Commentaar op RHDHV-rapport

Analyse Grondwatereffecten Smurfit Kappa Parenco

prof. dr. ir. J.P.M. Witte
www.ecohydrologie.nl
Oosterbeek, 23 augustus 2023

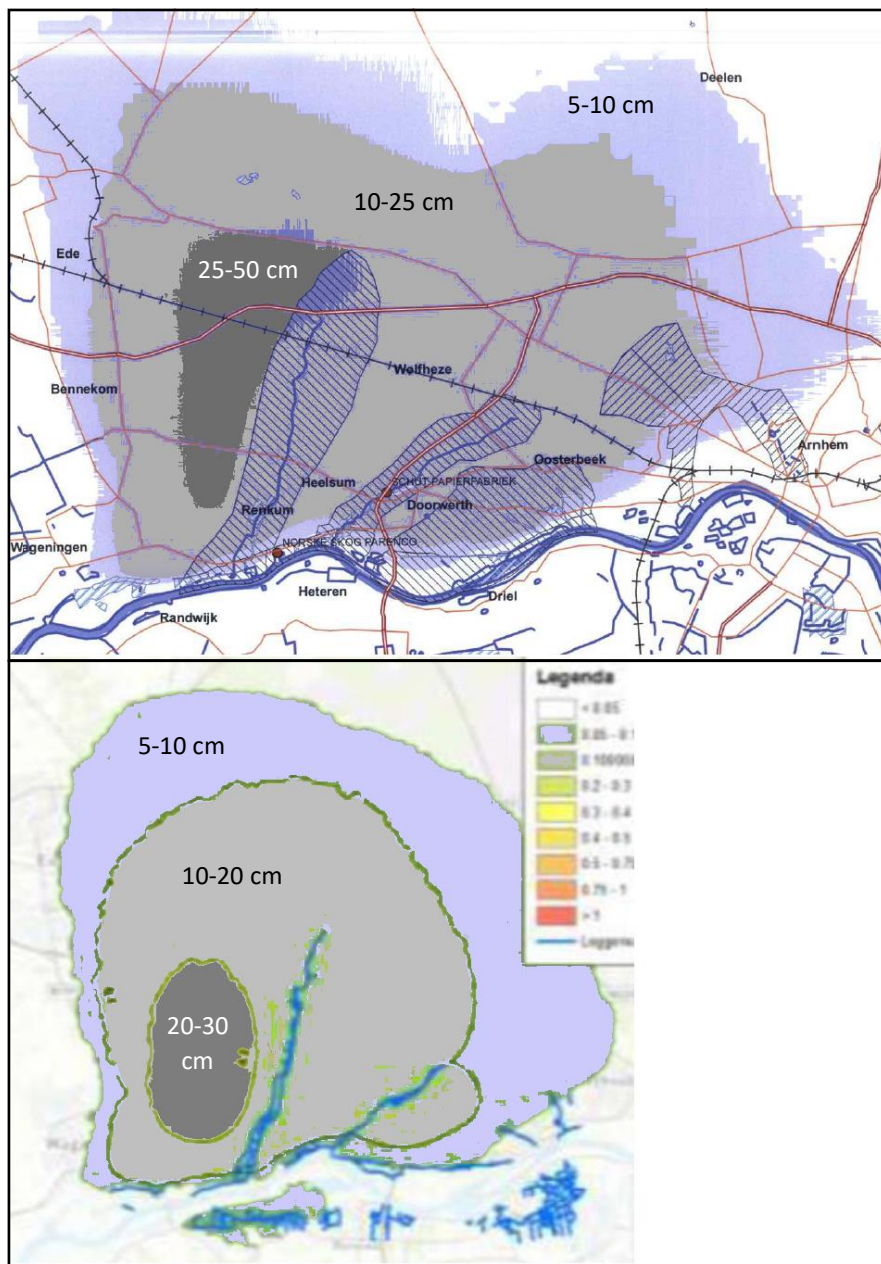
- De kennis over de ondergrond is de afgelopen jaren niet wezenlijk toegenomen. Hoe kan het dan dat de uitkomsten van deze studies zo wezenlijk afwijken (i.c. meer effect van de winning tonen) van die van RHDHV? Zie ook Figuur 5.

- Als de noordelijke modelrand met Dirichlet-randvoorwaarden van het Over-Betuwe model te dicht bij SKP ligt, is het dan niet logisch dat de effecten door de invloed van die modelrand in de beekdalen worden gedempt en het model het water van de winning meer haalt uit de Betuwe, zoals te zien is in de onderste kaart van Figuur 5, in plaats van uit de beken?
